Relatório de Fiscalização

RELATÓRIO DE FISCALIZAÇÃO TÉCNICA DOS SISTEMAS DE ÁGUA E ESGOTO DO MUNICÍPIO DE SÃO JOSÉ DO RIO PRETO

**PRESTADOR: SERVIÇO MUNICIPAL AUTÔNOMO DE ÁGUA E ESGOTO DE SÃO JOSÉ DO RIO PRETO -
SeMAE**

Verificação de Não Conformidades

Foto 1 - Evidência da ausência de tanque de armazenamento e de dosagem de flúor.

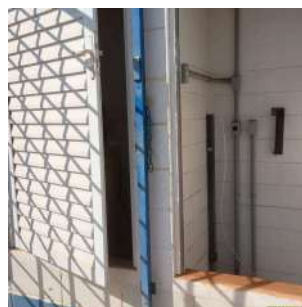
Durante a fiscalização foi constatada a ausência de tanque de armazenamento dosagem de flúor. Providenciar a readequação do processo de fluoretação.

Foto 4 - Evidência do acúmulo excessivo de sujeira sobre a bomba dosadora, impossibilitando a visualização do display e a verificação de seus parâmetros operacionais.

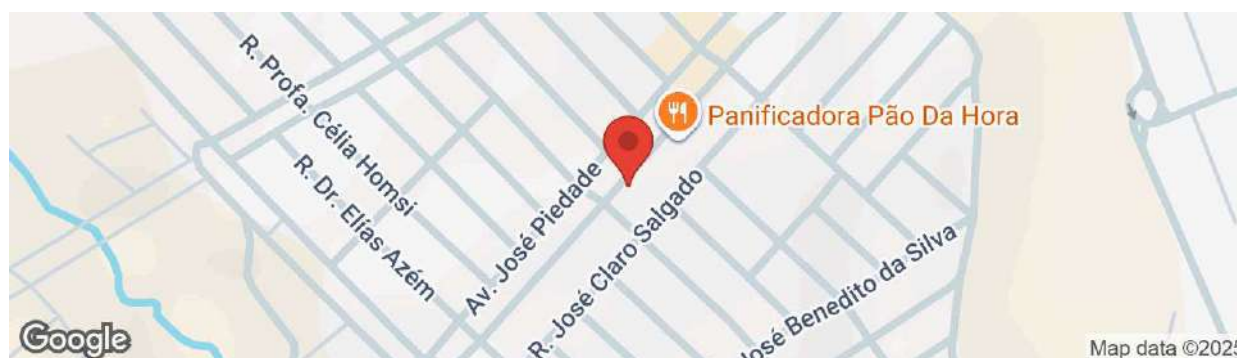
Constatou-se a necessidade de limpeza imediata da bombas dosadoras e da casa de armazenamento/dosagem de cloro e flúor. Houve acúmulo de areia após manutenção no poço. Providenciar limpeza do local, retirada da areia e limpeza das bombas dosadoras. Providenciar também a substituição ou tratamento e pintura do suporte metálico das bombas devido ao estado avançado de corrosão.

Foto 2 - Macromedidor sem visibilidade e/ou quebrado.

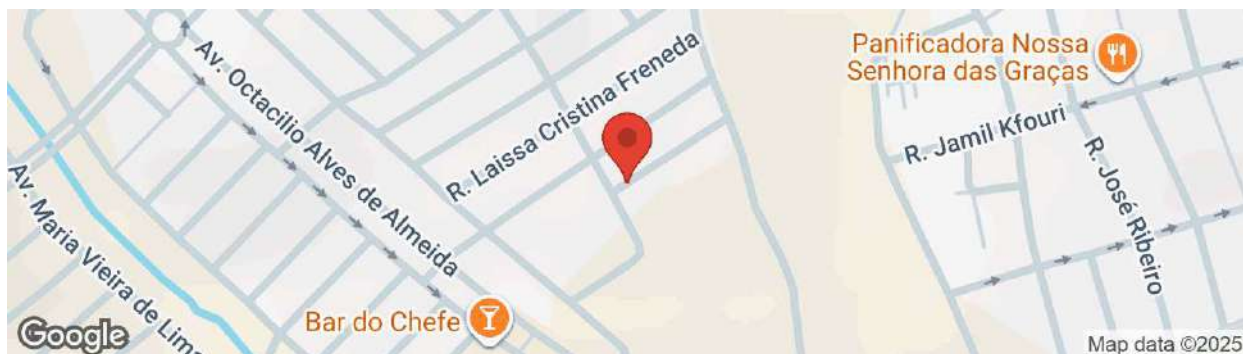
Identificada a falta de vedação na extremidade do tubo de aferição de nível. Providenciar a instalação imediata de uma tampa de proteção. Além disso, foi constatado que o visor do macromedidor está quebrado e embaçado, o que impede a coleta de leitura. Providenciar a troca do visor do macromedidor.

Foto 1 - Tubo de verificação de nível do reservatório encontrado sem a devida tampa de proteção.

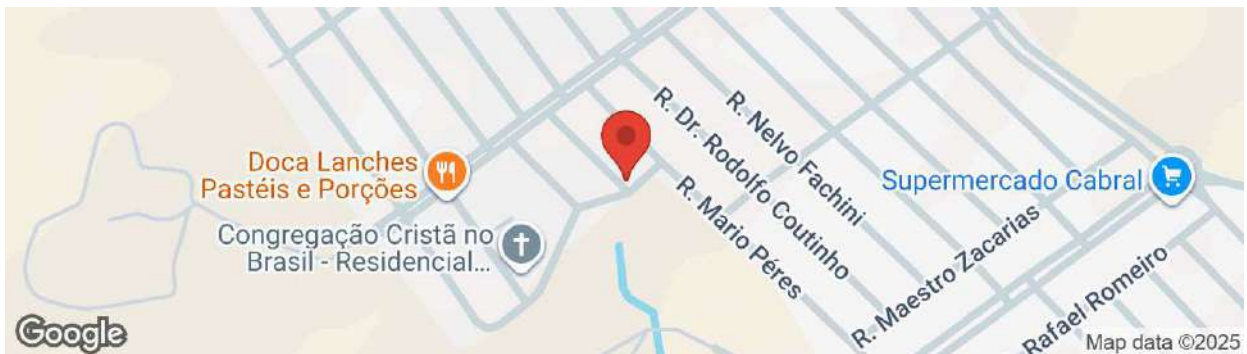
Identificada a falta de vedação na extremidade do tubo de aferição de nível. Providenciar a instalação imediata de uma tampa de proteção.

Foto 1 - Evidência da gaiola fora do local.

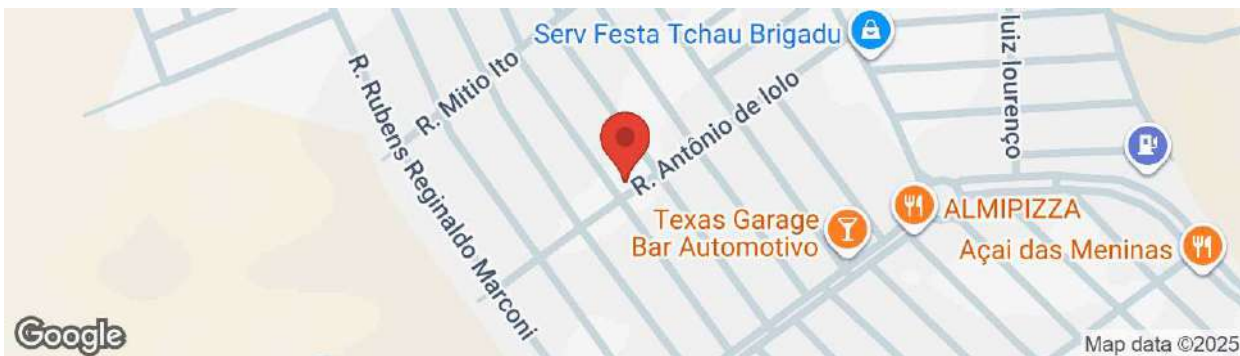
Durante a fiscalização constatou-se que a gaiola de proteção do poço foi retirada para manutenção e não foi reinstalada. Providenciar instalação.

Foto 3 - Evidência de acúmulo de poeira na casa de químicos.

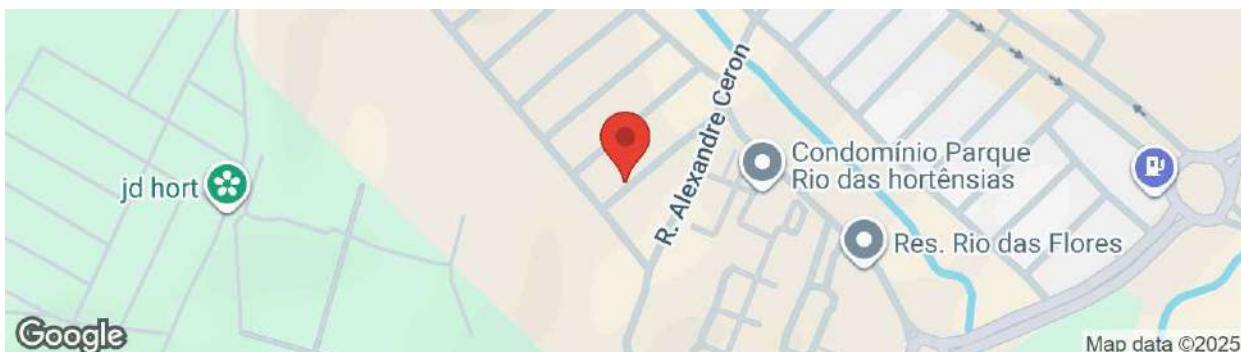
Constatou-se a necessidade de limpeza imediata da

bombas dosadoras e
da casa de
armazenamento/dosag
em de cloro e flúor.
Providenciar limpeza
do local.

Foto 1 - Vista geral do interior do reservatório, evidenciando rachaduras na parede e a necessidade de manutenção.

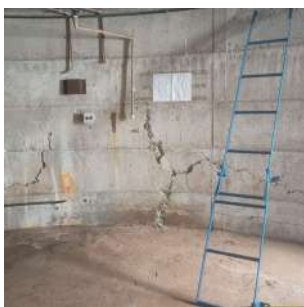
Presença de rachaduras de grande porte na parede interna do reservatório e possível risco estrutural. Providenciar reparo./ Constatou-se a necessidade de limpeza imediata da bombas dosadoras e da casa de armazenamento/dosagem de cloro e flúor. Providenciar limpeza.

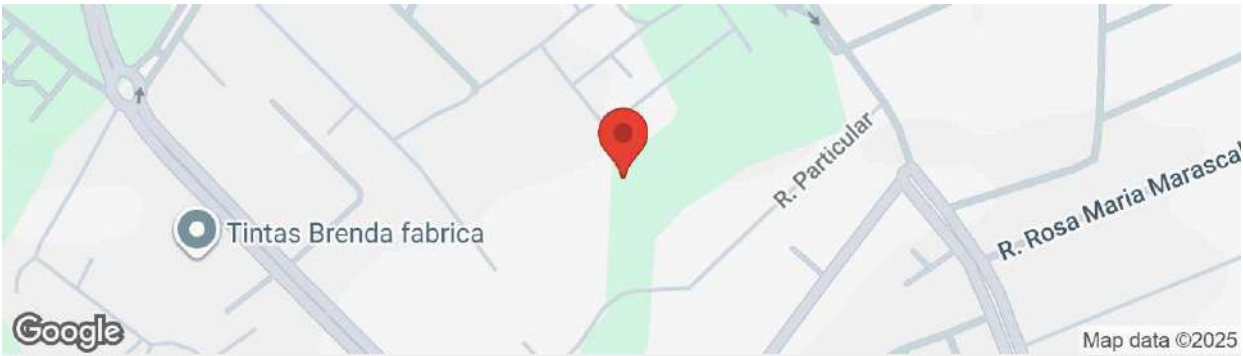
Durante a inspeção, constatou-se a ausência de um conjunto motobomba reserva na unidade. Providenciar a instalação de um conjunto motobomba reserva com as mesmas características operacionais dos equipamentos existentes ou apresentar evidência da existência e disponibilidade de um equipamento reserva compatível.
